# Boletín técnico

Boletín Nro.: TCH-003-060

Asunto: **Retiro del mercado del sistema de freno de estacionamiento de Bendix® Intellipark®**

Figura 2 - Etiqueta de la DECU de Intellipark

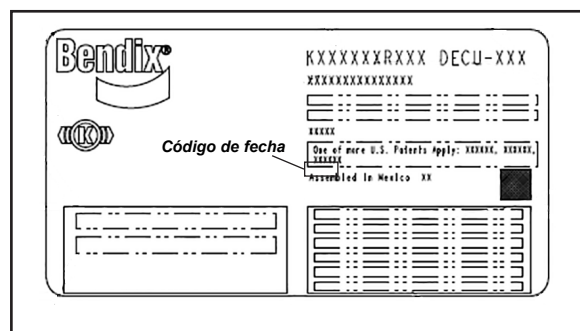
Consulte la figura 2. Una DECU de Intellipark defectuosa puede identificarse mediante el código de fecha de fabricación que está en la DECU. Si la DECU tiene un código de fecha que sea anterior al 15 de junio de 2021, incluida dicha fecha, la DECU se encuentra dentro de los parámetros de retiro. La DECU necesita recalibrarse.

**Figura 3 - Interpretación del código de fecha de la DECU de Intellipark**

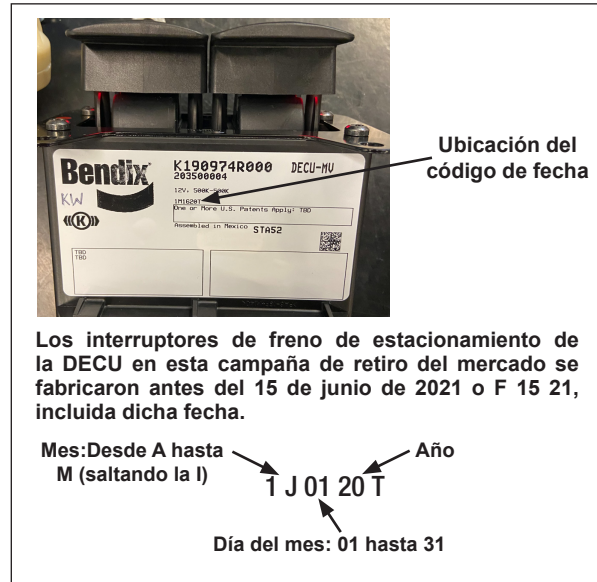
Consulte la figura 3. Se muestra un código de fecha en la etiqueta de la Unidad de Control Electrónico del Tablero (DECU) de Bendix® Intellipark® la cual se encuentra en la parte inferior de la Unidad de Control Electrónico (Electronic Control Unit, ECU) del interruptor. Busque la etiqueta en la DECU para leer el código de fecha. La parte del código de fecha que determina la fecha de fabricación se puede interpretar de la siguiente manera:

- El primer campo es el mes (A = enero, B = febrero, etc.; se excluye la letra I; de manera que J = septiembre y así sucesivamente);
- Los dos campos siguientes son el día del mes (por ejemplo, 01 = 1.º); y
- Los dos campos siguientes son el año (por ejemplo, 20 = 2020).
